# **Teilverlegung Galgenbergsee in Köln Rondorf Nord-West**

Ergänzende Erläuterungen zu den Unterlagen  
(Stand: September 2020)  
für die Planfeststellung nach § 68 WHG

Ergänzende Erläuterungen zu Heft 3  
– UVP-Bericht –

Hilden, Mai 2021

Abb. 2: Skizzierte Lage der Versorgungsleitungstrassen im Eingriffsraum © Land NRW (2018) Datenlizenz Deutschland - Namensnennung - Version 2.0 (www.govdata.de/dl-de/by-2-0)

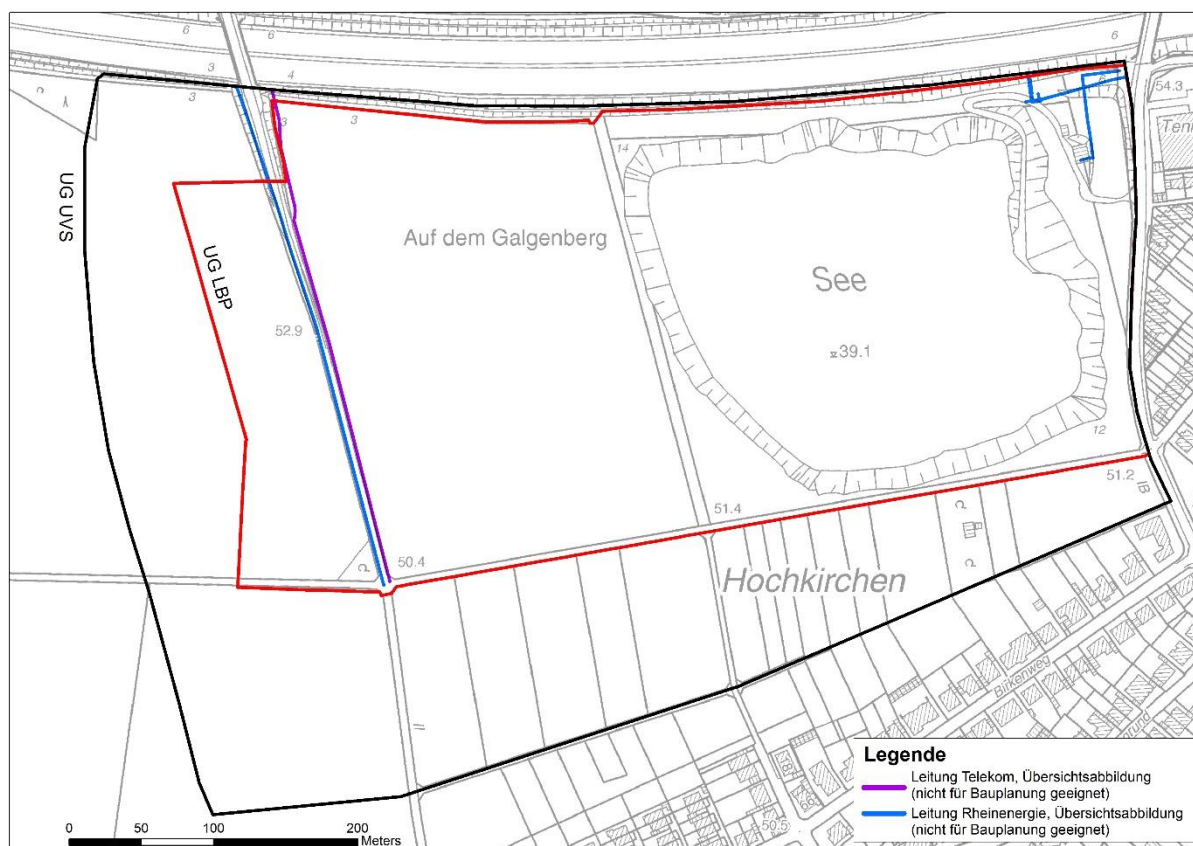
Versorgungsleitungen verlaufen im Umfeld des Untersuchungsgebietes entlang öffentlicher Wege und Straßen. Eine Telekom-Leitung liegt östlich und eine Rheinenergie-Leitung verläuft in der Trasse des Radschnellweges „Am Höfchen“ sowie Nordöstlich des Bestandssees (Abb. 2, ersetzt Abb. 14 der Planfeststellungsunterlagen).
